協力工場 不良品連絡書

仕様番号	139173-0-11
品名	W.FL-R-SMT-1 Rシェル
金型番号	P5857
ロットNo	2Z-1008A-1016A 150128-10-V-0001
連絡受理日	2015/02/03 16:00:28
対象数量	264,660

不良内容
銀めっき色調異常

W.FL-R-SMT-1 Rシエル 対策書

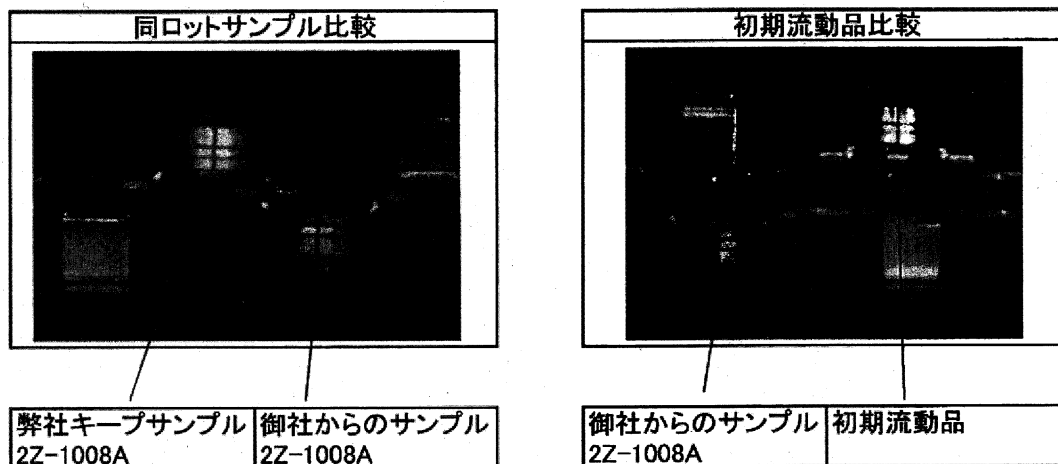
御社からお送り頂いたサンプルを確認したところ、確かに製品部が白くなって見えます。

弊社にて、同ロットのキープサンプルも調査致しました。

写真の通り、同ロットサンプルでも色調の違いがあります。

2-1 サンプルとの差

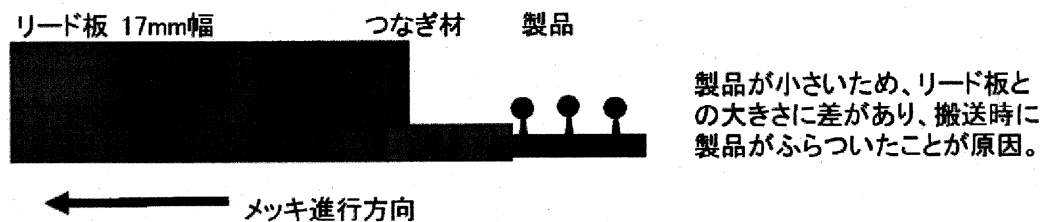
お送り頂いたサンプルは、特に白くなっているため、リール巻き始めか巻き終わりを確認させて頂きました。

サンプルはリールの巻き始め付近だろうと回答頂いたため、製品立ち上げ時のリード板との形状が違うことにより、製品が搬送時にふらつき、巻き始め付近が白くなったことが原因と推測されます。

リード板と製品のサイズ違いによる製品のふらつきについては、リード板サイズを製品に近いものに変更致します(次回加工時より対策)。

リード板を製品サイズに近いものに変更。
ふらつきを防止する。

2-2 初期流動品との差

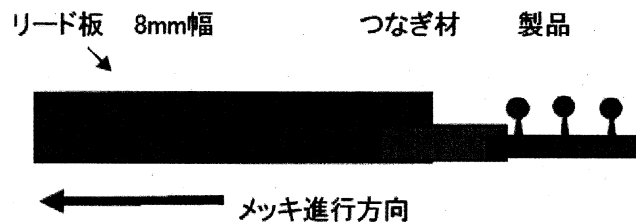
製品の光沢度は測定することが出来ない(製品サイズ、曲面であることが理由)ため、弊社ではキャリア部の光沢度を測定して管理しております。

弊社での測定結果は、管理範囲内(一般的な半光沢Agメッキの光沢度)であったため、製品は良品であると判断しました。

また、比較対象(照合サンプル)が定められていれば、1本目加工時に確認し異常があれば加工を止める。
